**Rapport** Enquête publique unique préalable à la déclaration de projet et au classement de voies dans le système autoroutier portant sur l'opération d'aménagement du système d'échangeurs de Pleyel (A86) et Porte de Paris (A1) sur la commune de St Denis (93)

Figure 124 : Recueil des ambiances et usages souhaités par le public.

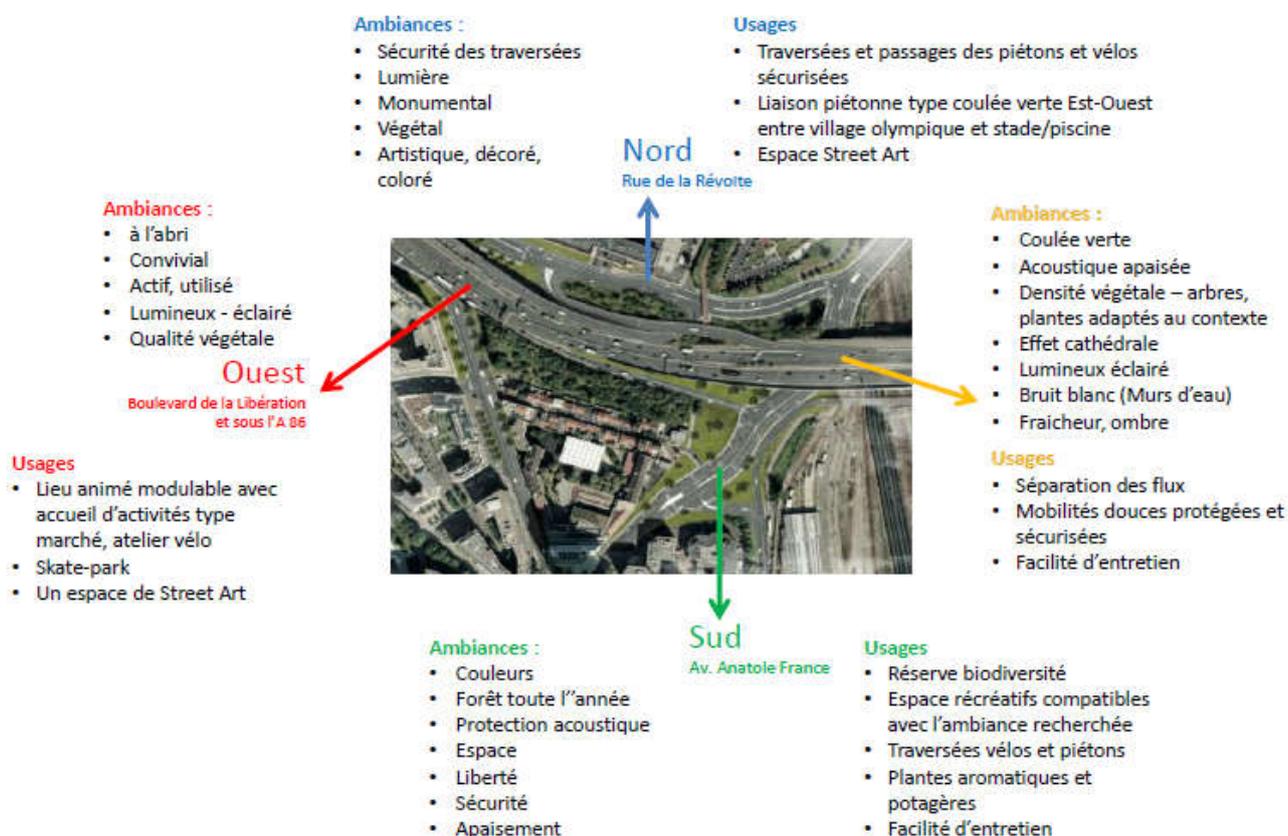
1. Contribution de Plaine Commune et la ville de Saint-Denis : Merci d'indiquer les mesures collectives avec des éléments allant au-delà d'un engagement de principe à travailler ensemble :

- a. Le traitement des sous face de l'infrastructure et un travail paysagé incluant des propositions pour réduire les nuisances liées à la circulation routière, y compris la mise à l'étude de la protection phonique des cheminements piétons ;

*La figure suivante présente les ambiances et usages qui ont émergé lors des ateliers menés par Plaine Commune.*

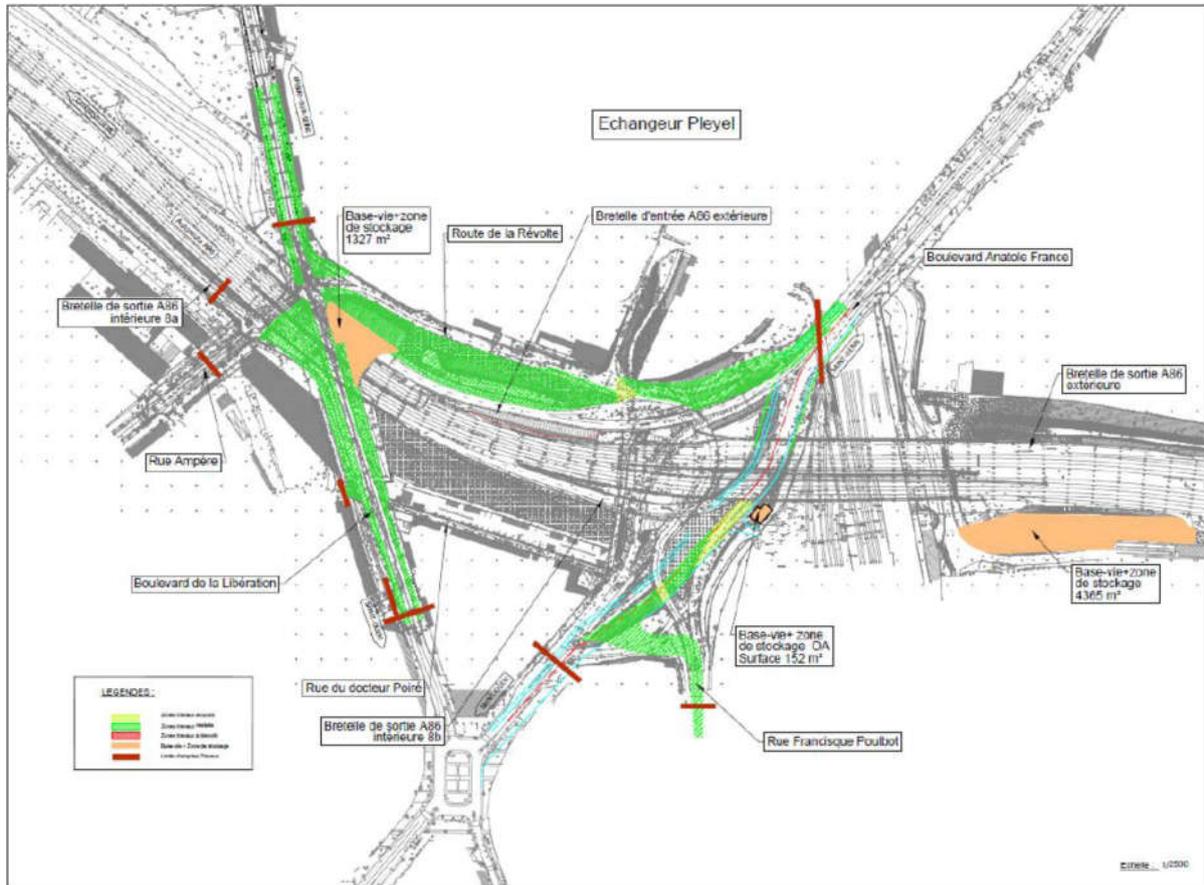
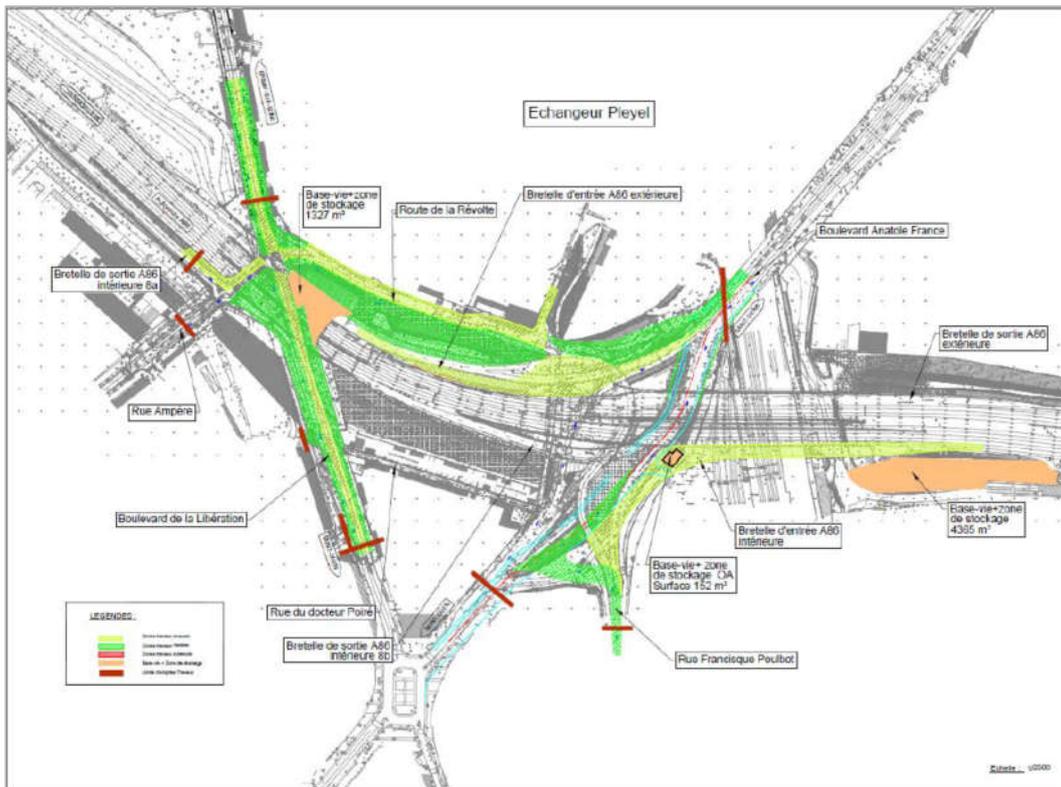
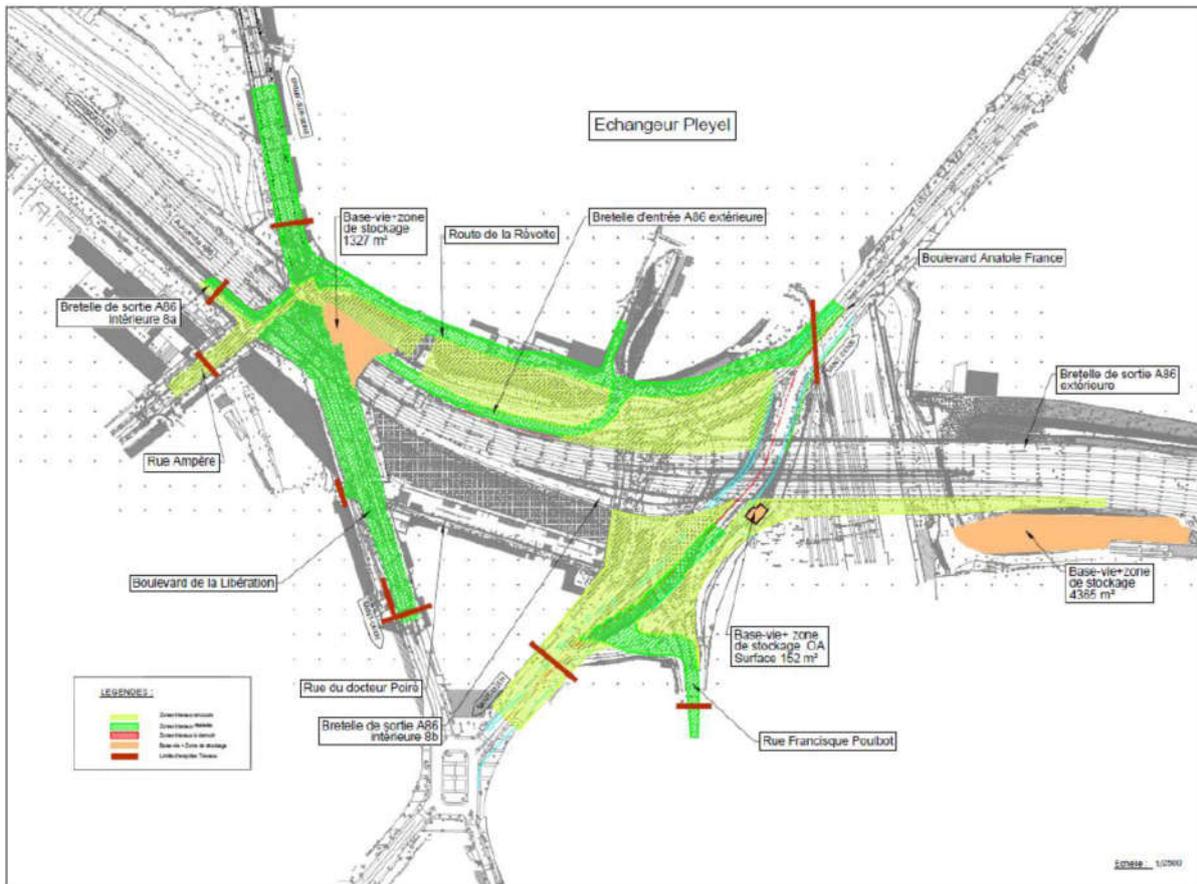
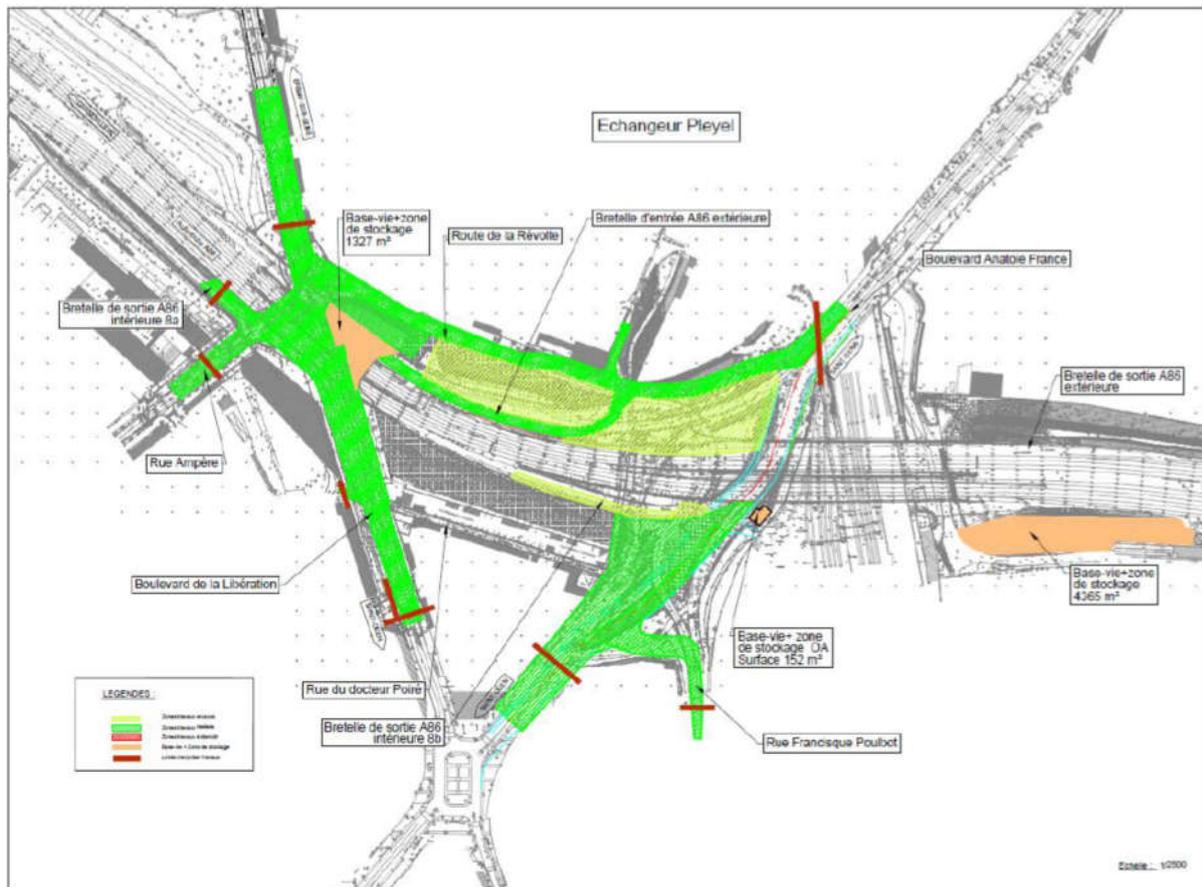
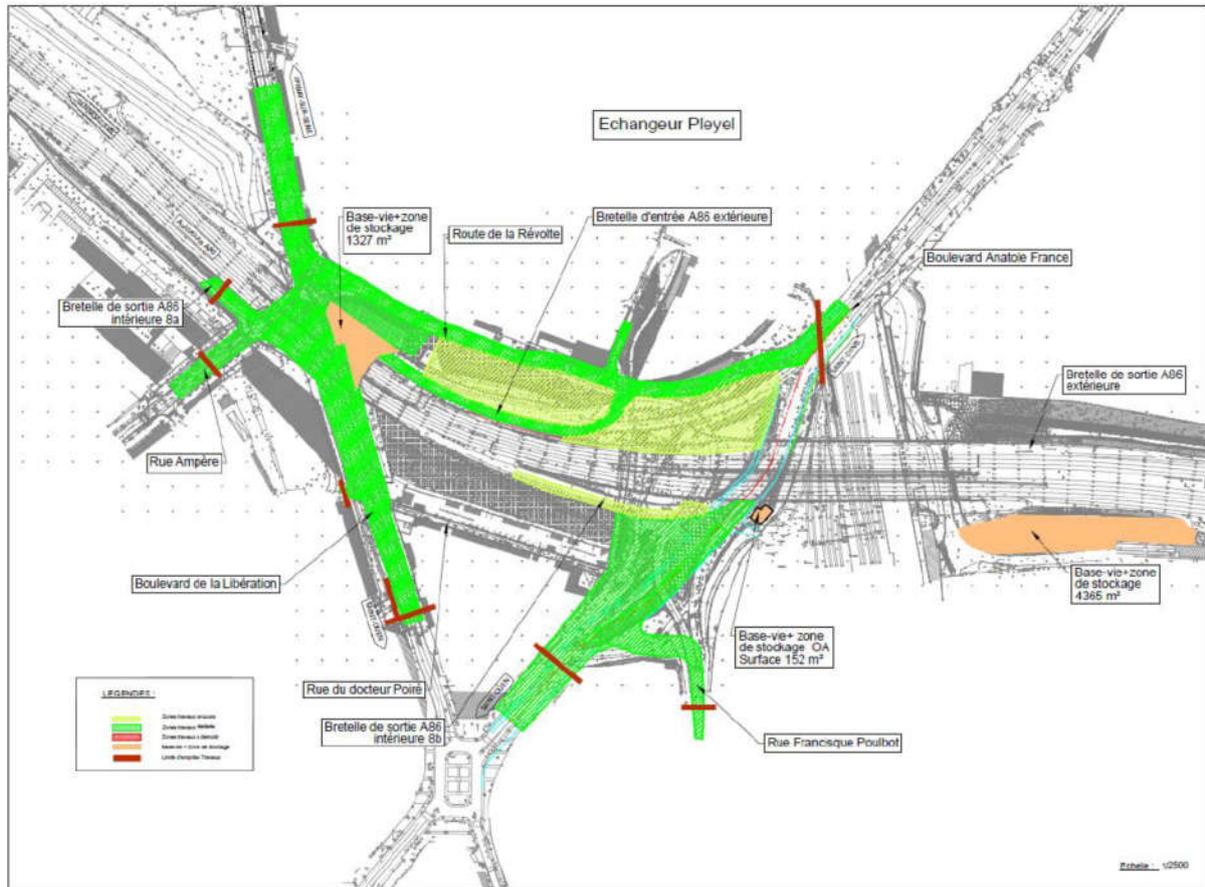
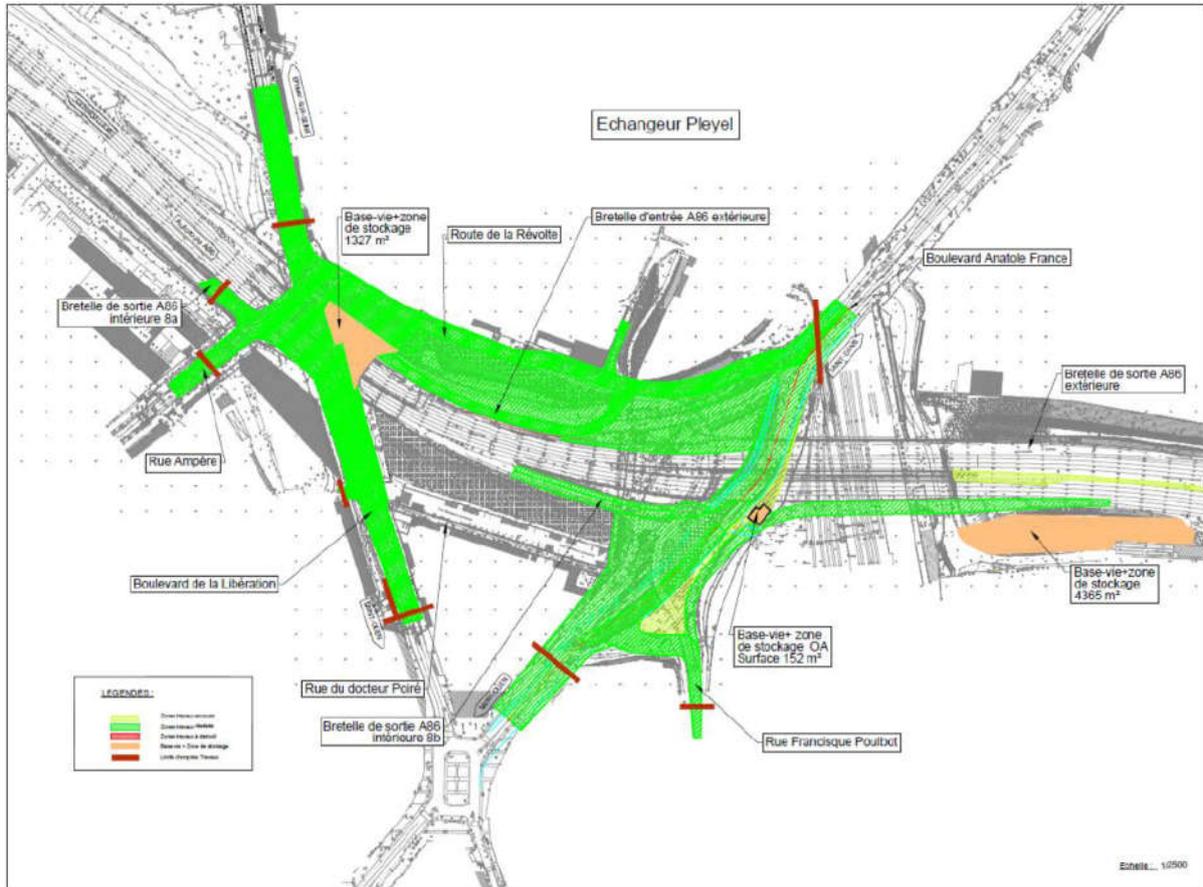
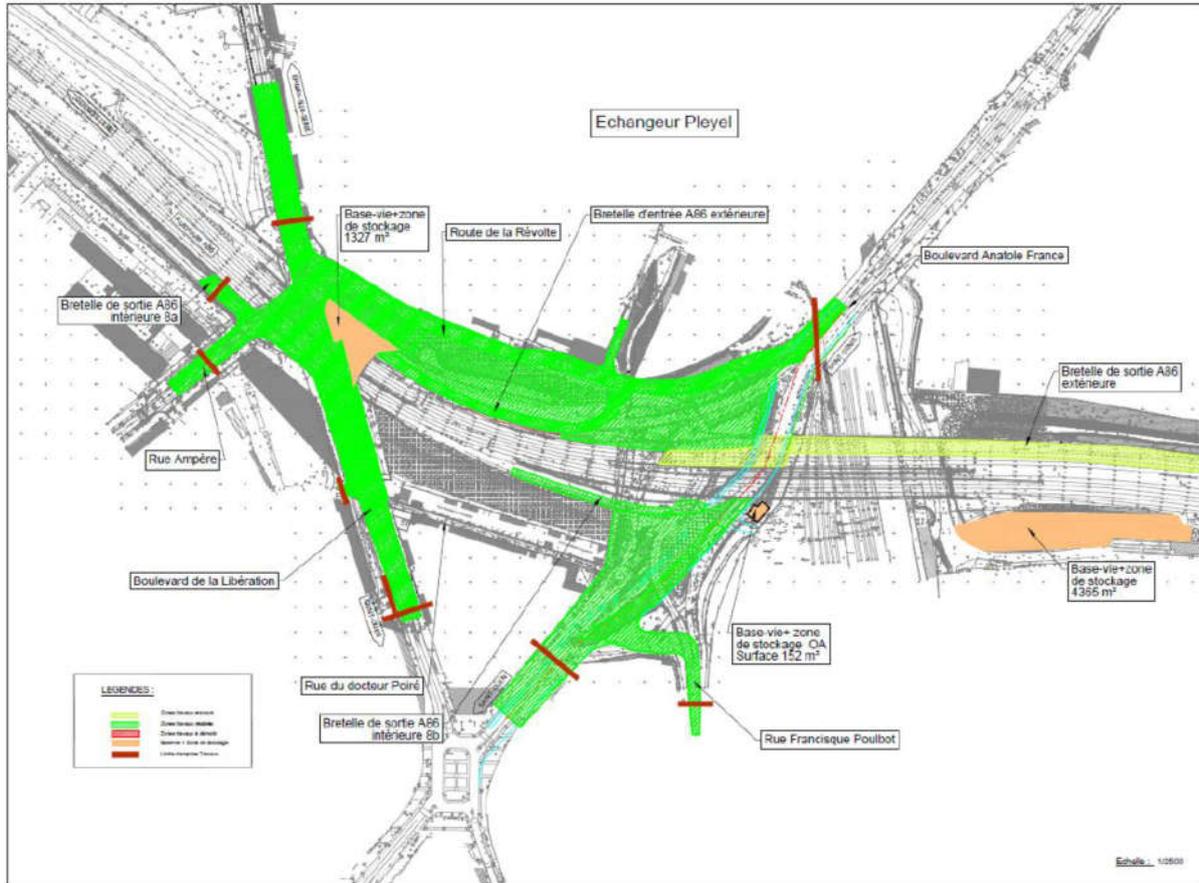
Les phases travaux pour l'échangeur Pleyel sont décrites dans le détail, accompagnées de plans (figures 126 à 133). Ces précisions permettent au public d'appréhender l'ampleur du chantier qui devrait s'étaler sur 33 mois. Les modifications de la circulation sont indiquées : il est noté par exemple qu'en fin de phase 1, les travaux pour la modification de la route de la Révolte au droit de la rue des Beaumonts et les raccords du futur boulevard Anatole France sur la rue Poulbot seront réalisés de nuit sous coupure de circulation ou par demi-chaussée. Ce phasage est indicatif et des aménagements sont prévisibles en raison de la nécessaire coordination avec les autres projets sur le secteur, les chantiers de la SGP et le projet de franchissement urbain (cf infra, § Coordination des chantiers)

Figure 134 : Travaux sur secteur Porte de Paris

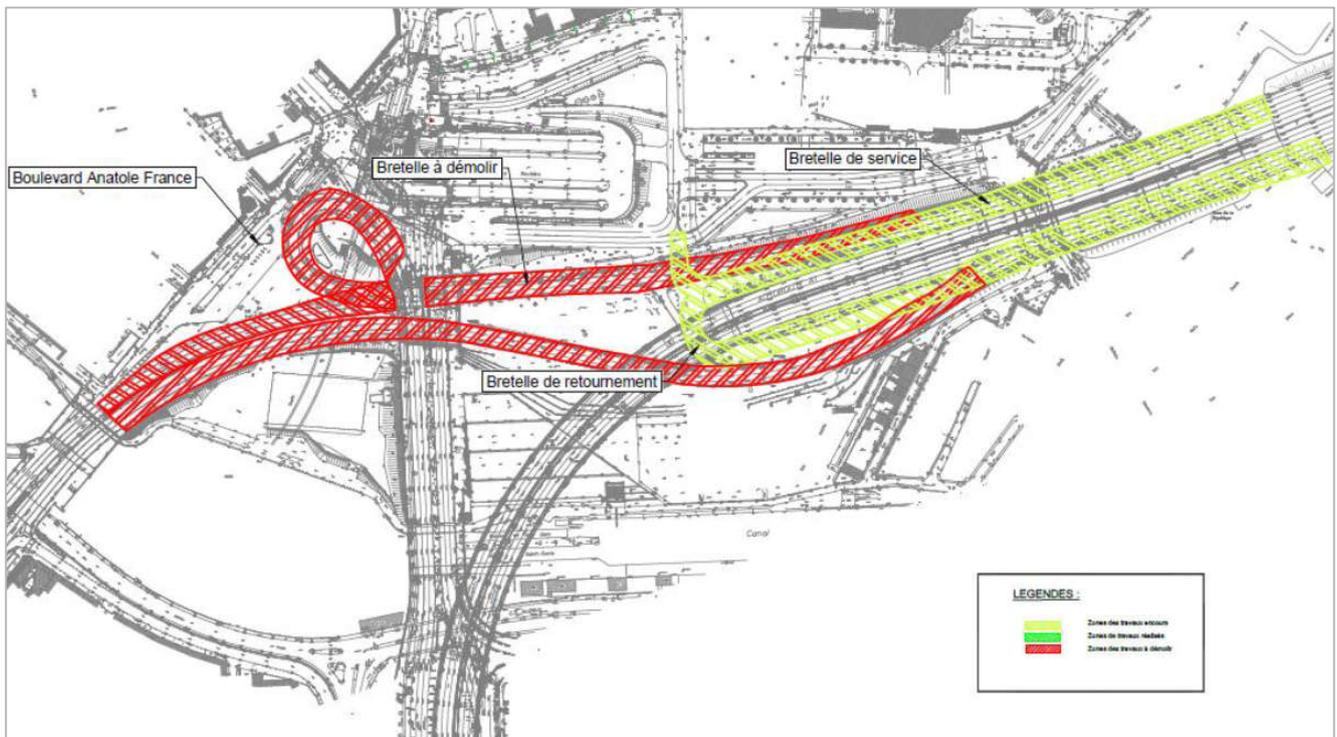
Concernant le secteur de la Porte de Paris, la DIRIF indique seulement que les travaux prévus après les JOP (déconstruction des bretelles, reprise du bassin d'assainissement existant et construction des nouvelles bretelles de sortie de secours et de retournement) devraient durer six mois. Elle donne aussi un plan qui fait bien apparaître les bretelles à démolir et les voies de service et de retournement à construire. La commission d'enquête comprend qu'il est prématuré de fournir une organisation plus détaillée de ces travaux qui n'auront pas le souci du flux de circulation à gérer (les bretelles auront été fermées), mais qui auront à tenir compte de la situation dans ce secteur à ce moment-là, et notamment des projets d'aménagement.

Le délai prévu pour la déconstruction des bretelles, la reprise du bassin d'assainissement existant et la construction des nouvelles bretelles de sortie de secours et de retournement est estimée à 6 mois.
